設計変更詳細

対象型式	変更時期	新型式	対象サイズ
10-DTF	2006年6月	10-DTF-N	全サイズ (16-DTF 350A 削除)
16-DTF		16-DTF-N	
16-DT		16-DT-N

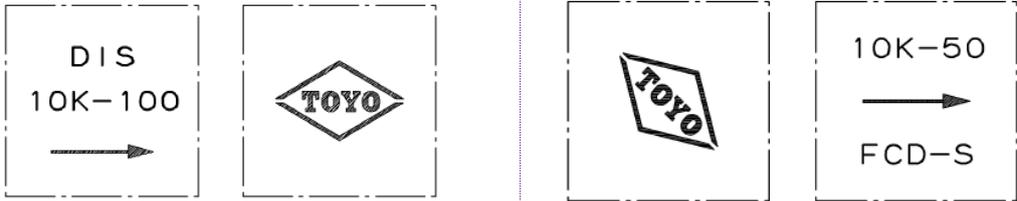
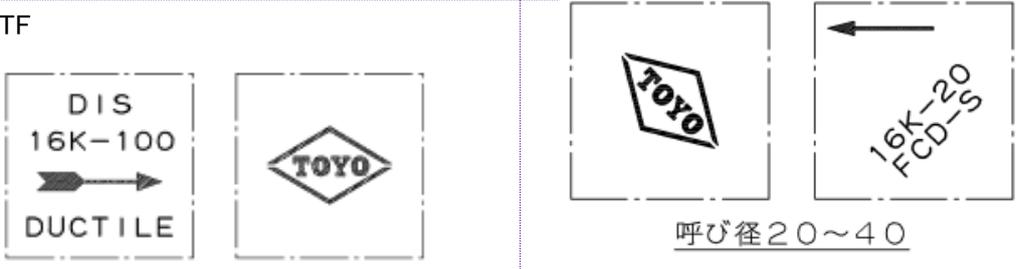
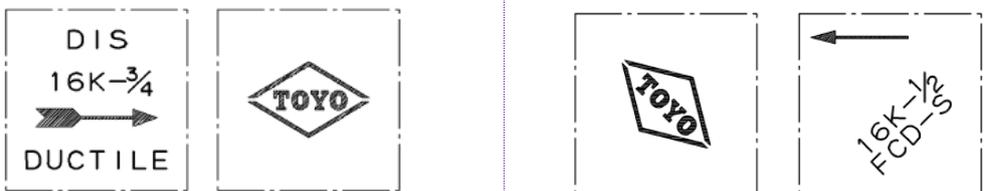
変更内容		
項目	変更前	変更後
全面設計変更		全面設計変更のため、変更前との部品互換性はなし。
鑄出し表示変更	10-DTF	
	16-DTF	 <p>呼び径20~40</p>  <p>呼び径50~300</p>
	16-DT	
寸法 (詳細は表1)		面間/高さ寸法変更

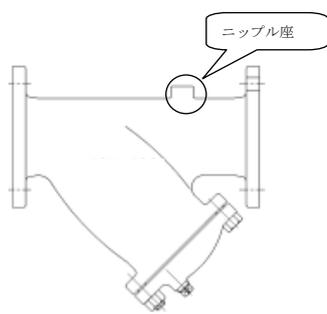
変更内容(つづき)		
項目	変更前	変更後
形状		ニップル座削除
